# Vorgesehene Änderungen im RROP-Entwurf 2015

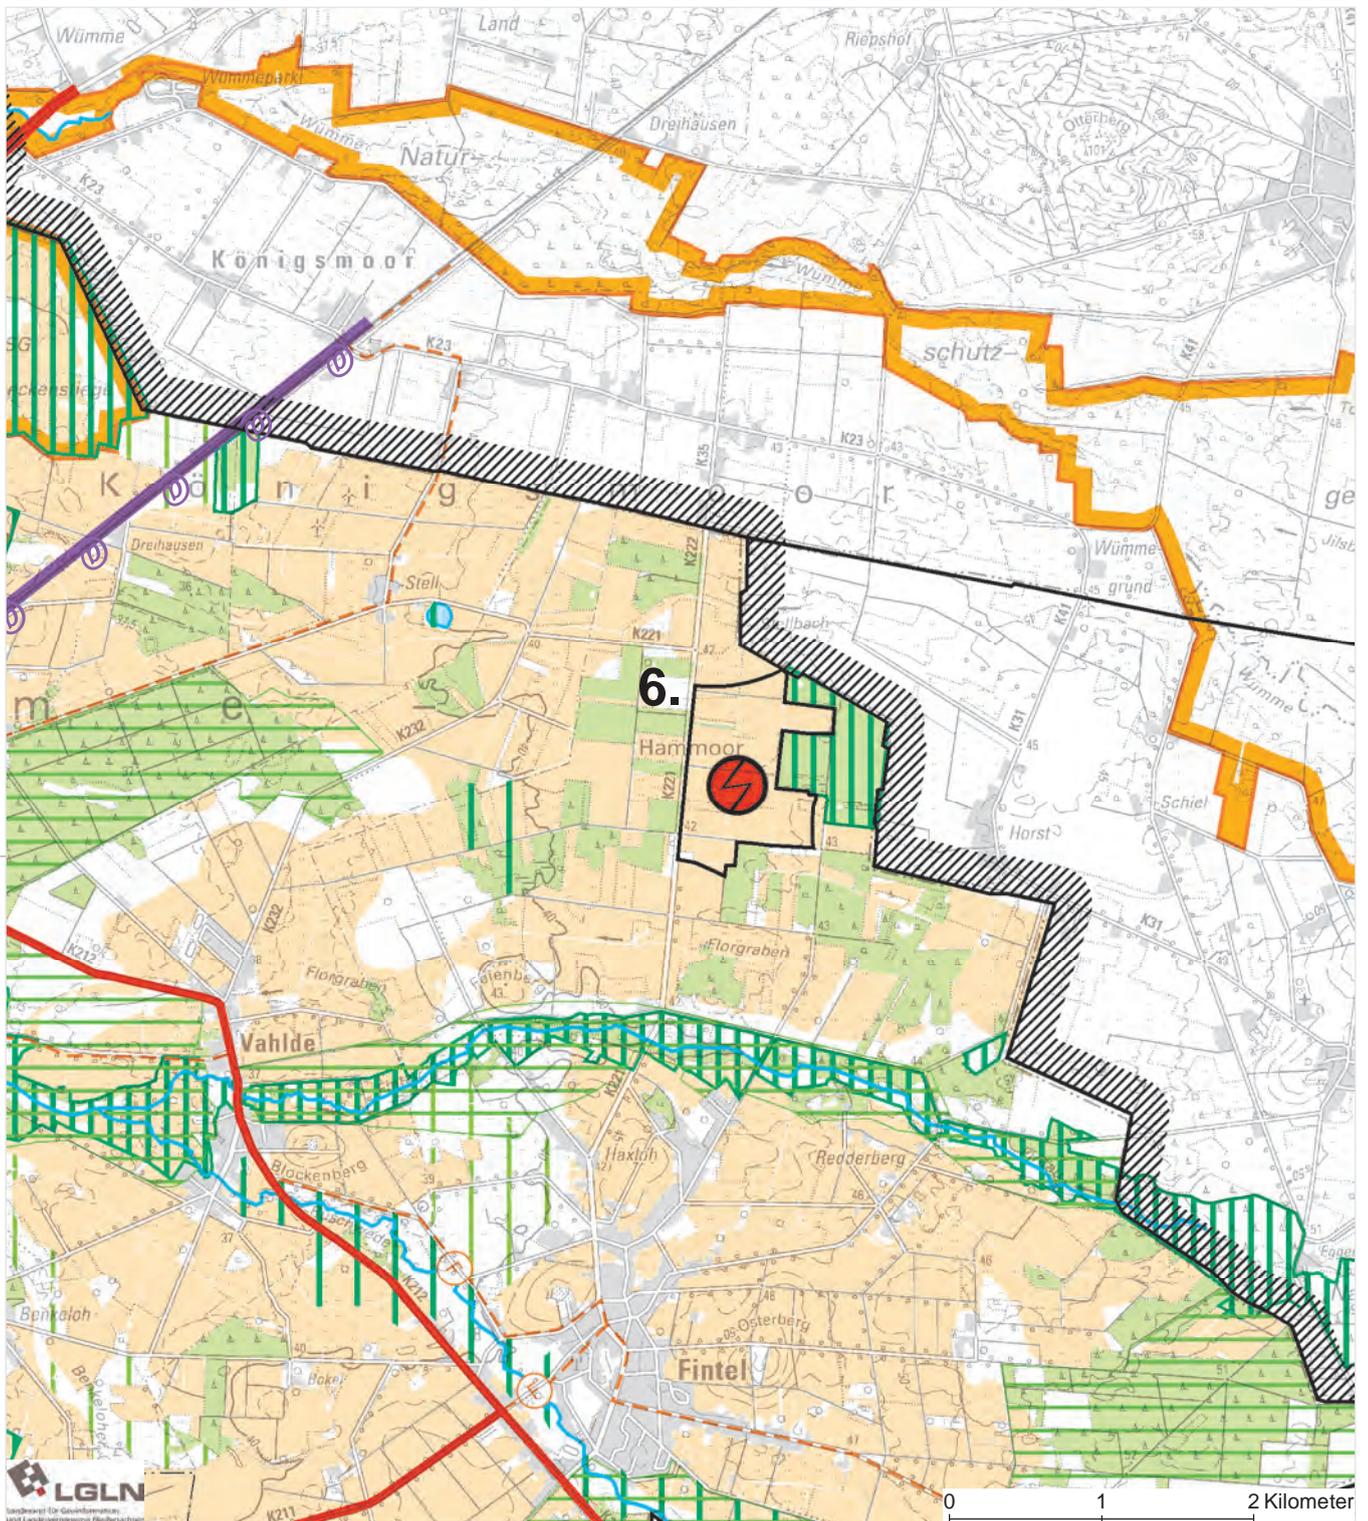
6. geringfügige Reduzierung Vorranggebiet Windenergie in Fintel (Herausnahme Fläche Dt. Wildtierstiftung)

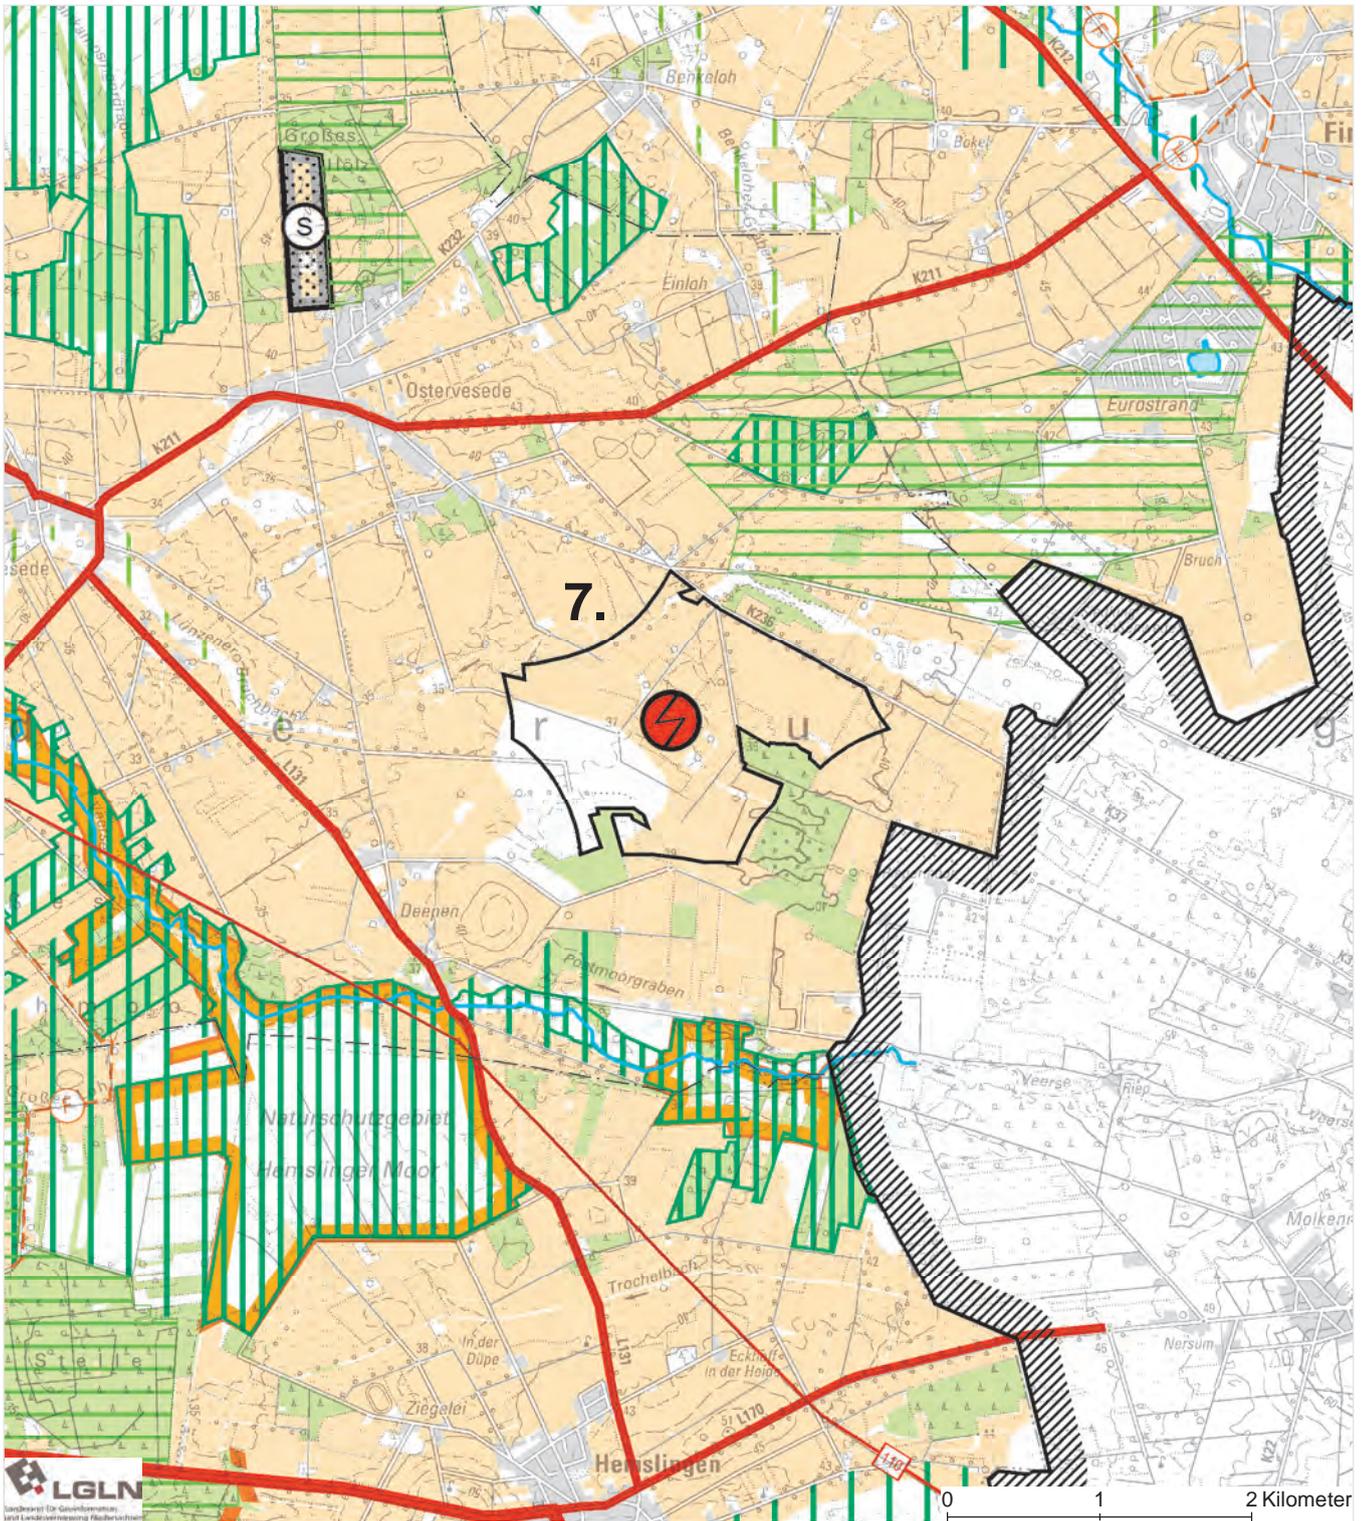
7. geringfügige Reduzierung Vorranggebiet Windenergie in Ostervesede wegen Wohnhaus

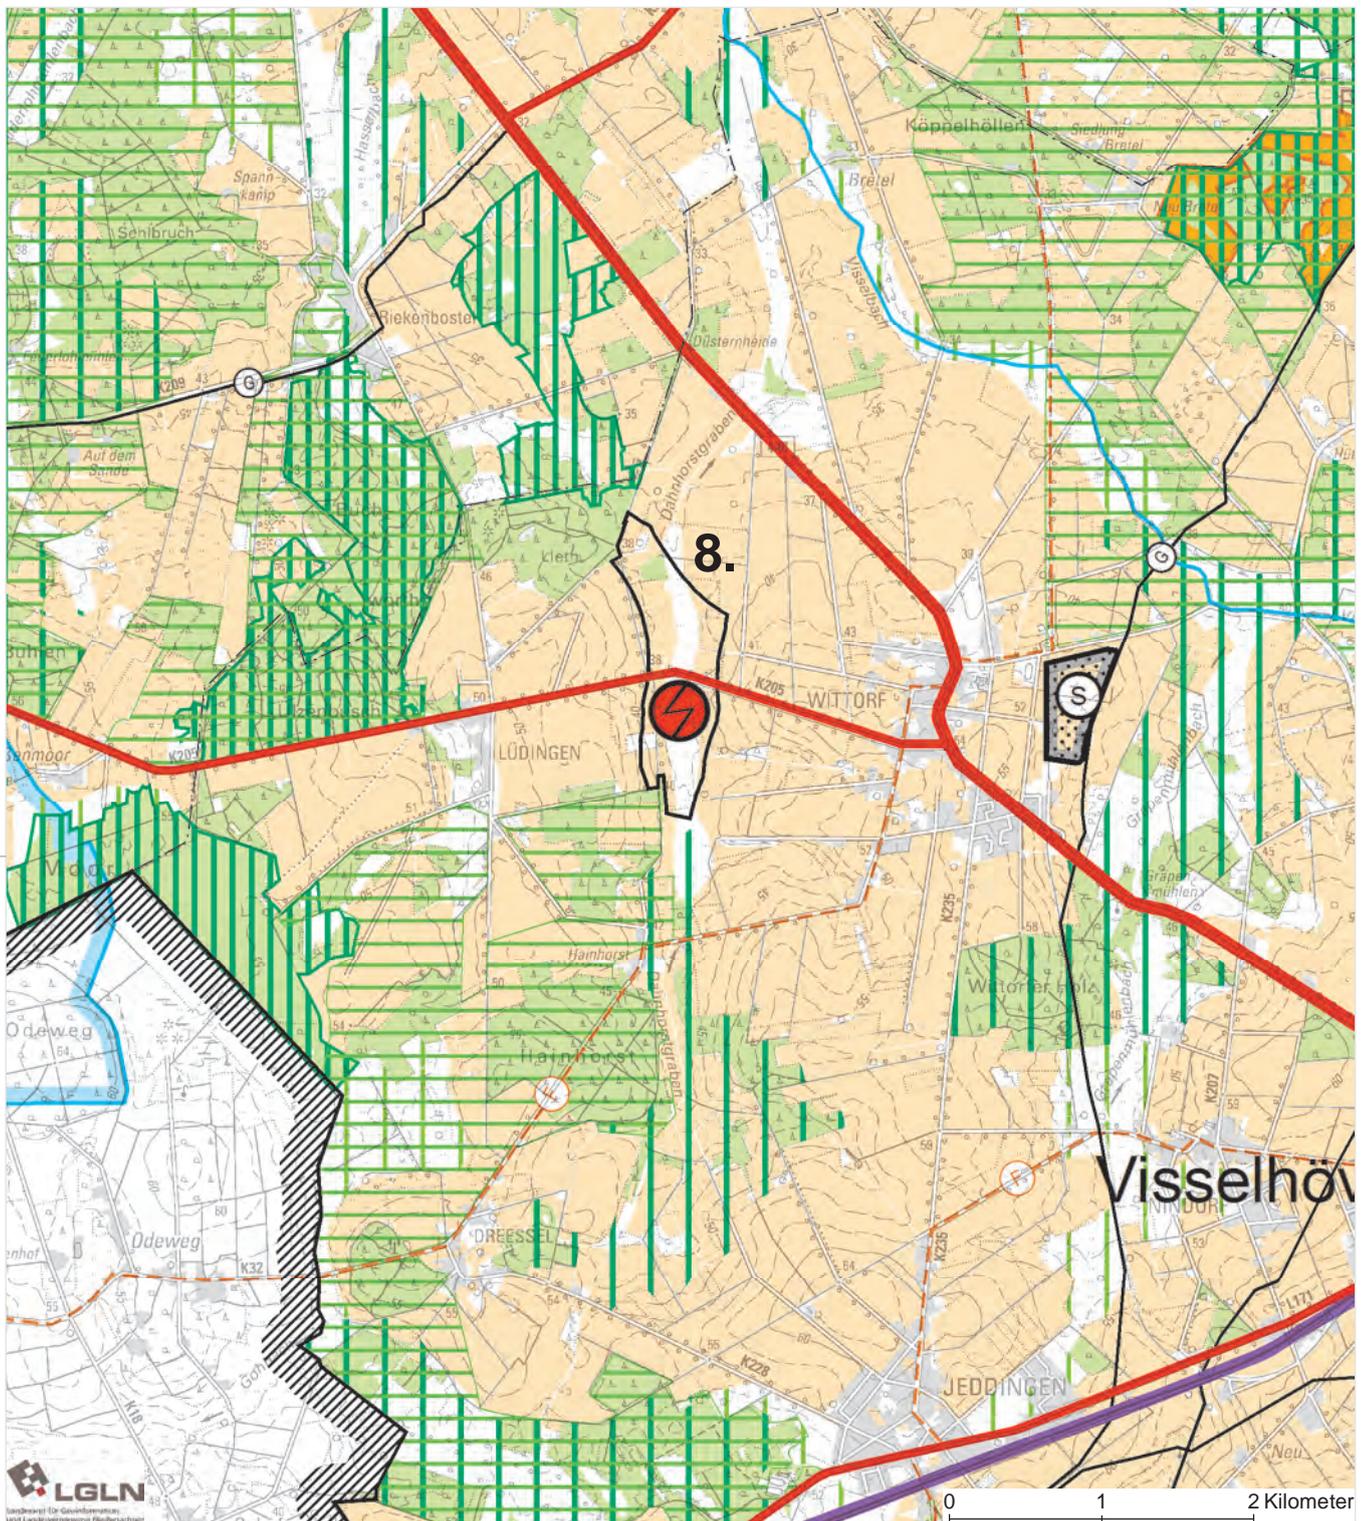
8. Ausweisung Vorranggebiet Windenergie zwischen Wittorf und Lüdingen
